Dotyczy: postępowania o udzielenie zamówienia publicznego, prowadzonego w trybie przetargu nieograniczonego na *remont kapitalny budynku Domu Studenckiego nr 5 zlokalizowanego przy ul. Wyspiańskiego 7 w Gdańsku wraz z infrastrukturą towarzyszącą*

CRZP: ZP /32/055/R/18

Zamawiający informuje, że w dniu 06.04.2018 r. wpłynęła prośba o wyjaśnienie treści Specyfikacji Istotnych Warunków Zamówienia, o brzmieniu:

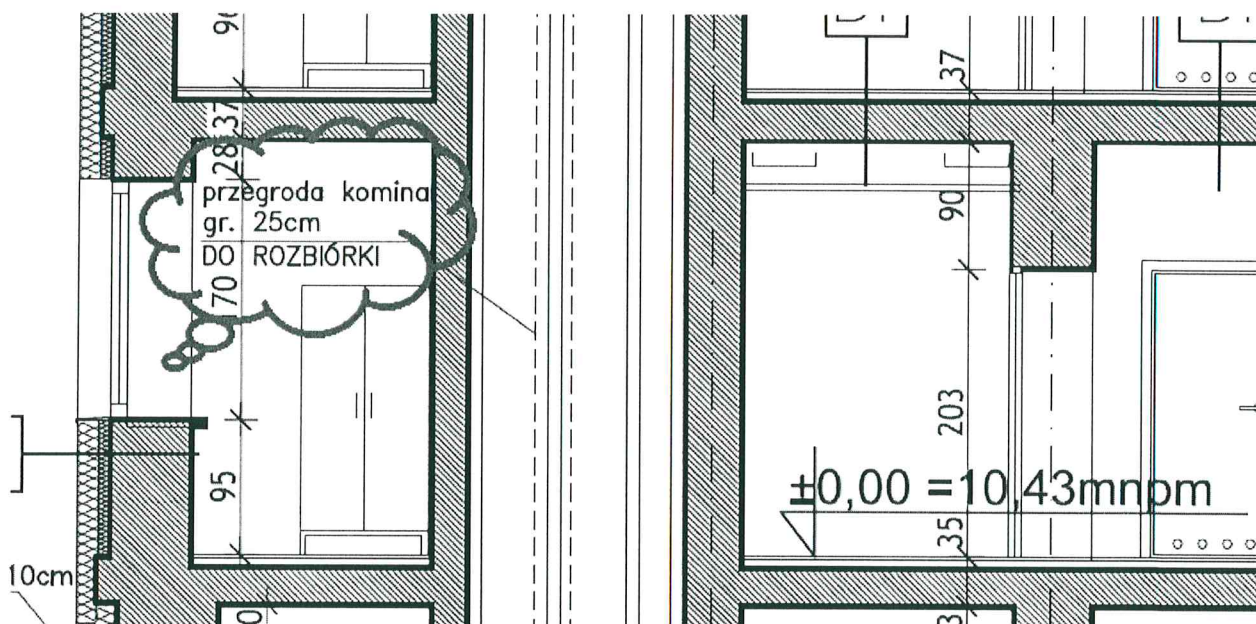
Na rysunku A15 mamy wrysowane przekroje A-A i B-B chyba są źle opisane powinno być odwrotnie, prosimy o wyjaśnienia.

Odpowiedź:

Oczywista omyłka pisarska - przekrój B-B jest przy osi 6, a przekrój A – A jest pomiędzy osią 4-5.
